## PROPUESTA PARA REFORMA EN LA HOMOLOGACIÓN DE SUZUKI SWIFT R+ N5

Figura 1: Turbocompresor Garret GTX2860R Gen I (izquierda) y Gen II (derecha)

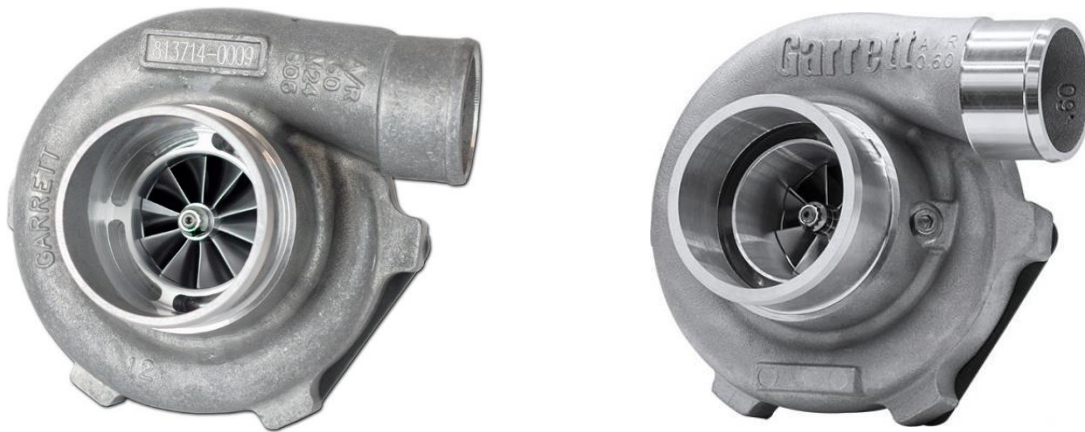
Se propone la sustitución del turbo Garrett GTX2860R de primera generación por su sucesor de segunda generación para solventar problemas de descatalogación y generar una evolución del producto sin afectar a penas en costes. Con ello, se busca la homologación de un producto actual, que cuenta con una fabricación en serie, y que, además, permite mejorar, sin costes, las características de vida útil y respuesta del motor. Cabe destacar que la instalación se realiza sin necesidad de útiles o acoples especiales, tanto para el colector de escape como para el de admisión, puesto el turbocompresor es totalmente compatible.

Se mejora la potencia máxima de alcance del turbo, se obtienen una mayor vida útil y fiabilidad, y se reduce el tiempo de carga o «lag». Todo esto sin apenas costes adicionales, pasando de un producto descatalogado, fuera de fabricación, a un producto actual y con la disponibilidad de recambios.
